## (3) 第7次NACCS EDI仕様書の変更点

2023年4月13日  
輸出入・港湾関連情報処理センター株式会社

区分	概要
1. 検討項目	EDI仕様書の変更
2. 変更要望 (現行手続等における課題)	7次NACCSの改変に伴う変更の際し、用語やシステム構成例など内容の見直しとともに、各処理方式の内容の本編と付録集約といった章構成の見直しが必要である。
3. 次期仕様	以下の見直しを行う。 1. ebMS処理方式の廃止、netAPI処理方式の接続仕様公開 2. EDIFACTのバージョンアップ対応 3. 各章内容の変更(図、表を含む) 4. 章構成の見直し

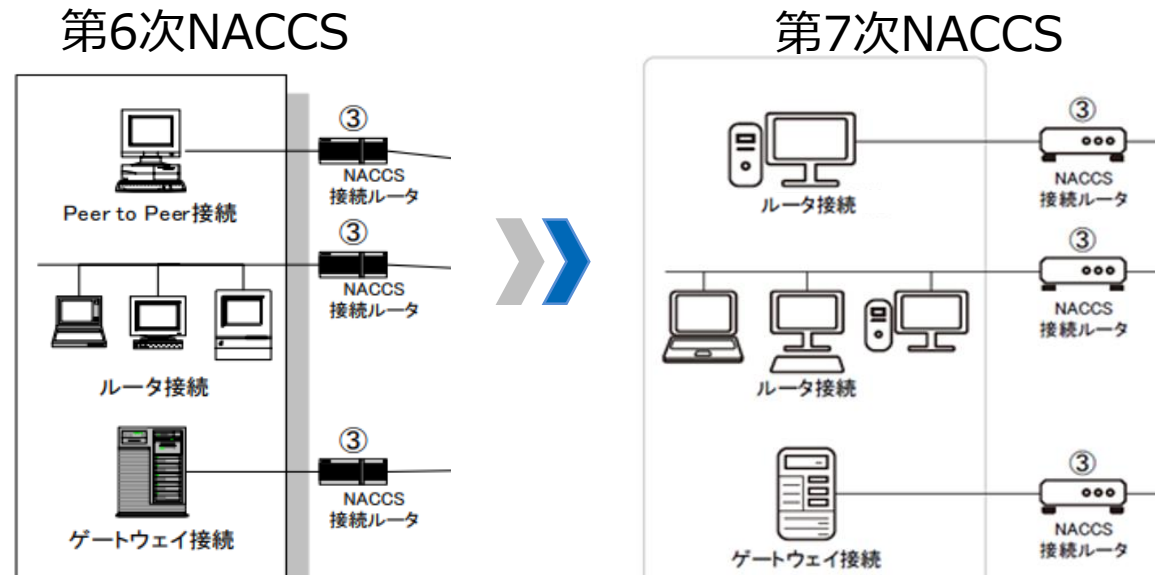
#### ② 図・表等の変更

重複する内容の構成図の集約を図り、図中のアイコンを刷新する。

変更イメージ：
